# Avis délibéré de la Mission Régionale d'Autorité environnementale de Nouvelle-Aquitaine relatif à un projet de centrale agrivoltaïque au sol de 22,3 ha à Villefranche-du-Queyran (47)

n°MRAe 2022APNA137

dossier P-2022-13166

Plan de masse du projet et zones humides recensées (source : étude d'impact page 286)

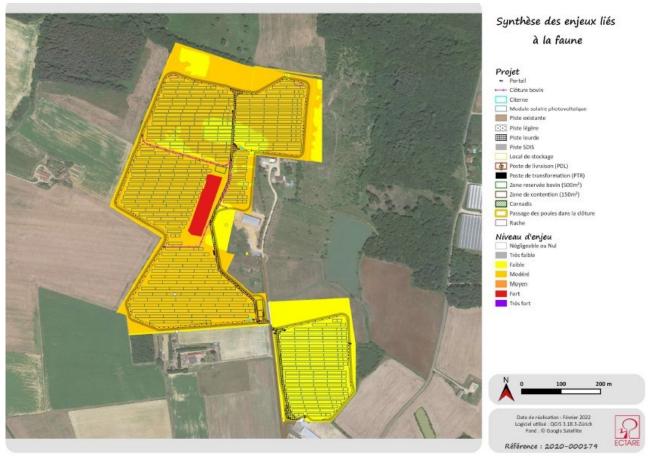
La MRAe relève que le diagnostic a permis de mettre en évidence la présence de zones humides réparties sur une large partie de l'aire d'étude immédiate. Une surface de 16,13 ha de zones humides est identifiée sur l'emprise étudiée, majoritairement du fait du critère pédologique (15,45 ha), dont une large surface sera recouverte in fine par les structures du projet.

Le porteur de projet a pris en compte l'évitement de quelques zones humides. Le projet recoupe toutefois, ainsi qu'indiqué plus haut, une surface de 12,61 ha de zones humides identifiées.

L'étude considère que seule l'imperméabilisation au droit des pistes lourdes entraîne une incidence sur ces zones humides, soit une surface impactée de 9 970 m² (7 260 m² de zones humides, selon le critère végétation, dégradés de façon temporaire en phase chantier et 2 710 m² de zones humides détruites). Le projet prévoit en compensation la création d'une surface de 11 100 m² de zone humide dans la partie nord du projet.

La MRAe relève que, contrairement à ce qu'avance le dossier, les éléments y figurant n'apportent aucune garantie conduisant à considérer que les zones humides couvertes par les panneaux conserveront leurs fonctionnalités. Ces zones humides seront en effet potentiellement impactées par des modifications d'ensoleillement et/ou d'infiltration (notamment du fait des pieux battus, et des secteurs drainés le long des pistes lourdes).

La MRAe relève que les surfaces de zones humides impactées semblent notoirement sous-estimées. L'analyse devrait prendre en compte les altérations de fonctionnement des zones humides dues au projet dans son ensemble, y compris celles couvertes par les panneaux. Une évaluation plus précise doit également être faite, incluant le linéaire de tranchées techniques, les poteaux de clôture ou les pieux de support des tables, ainsi que tout décaissement réalisé au droit des zones humides (y compris pour les pistes légères)

Cette sous-estimation conduit à une compensation insuffisante au plan quantitatif, qui doit être reprise. De plus, la compensation proposée ne semble pas pertinente (a priori zone humide déjà

Evitement des secteurs sensibles (source : étude d'impact page 247)

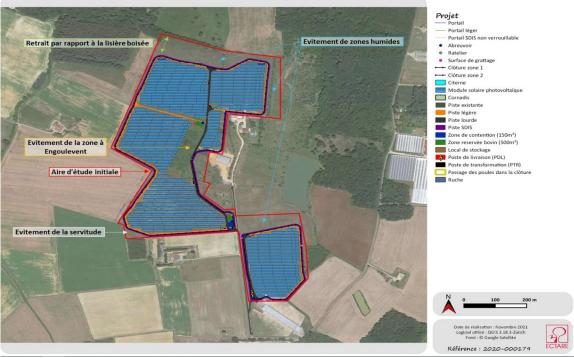
Le projet s'implante ainsi majoritairement sur des terrains agricoles, sans qu'aucun site alternatif n'ait été étudié dans l'étude d'impact, ni qu'aucun élément ne soit apporté sur la qualité agronomique des sols.

# La MRAe relève que le projet impacte plus de 12 ha de zones humides sans rechercher un évitement optimum ni une compensation adaptée.

La MRAe relève que les politiques menées en faveur des énergies renouvelables cherchent en priorité le développement des projets photovoltaïques sur des terrains délaissés et artificialisés. Le développement de projets photovoltaïques couplés à des projets agricoles est également envisagé, à condition qu'une activité agricole significative persiste durant toute la durée d'exploitation du parc photovoltaïque. <sup>10</sup>
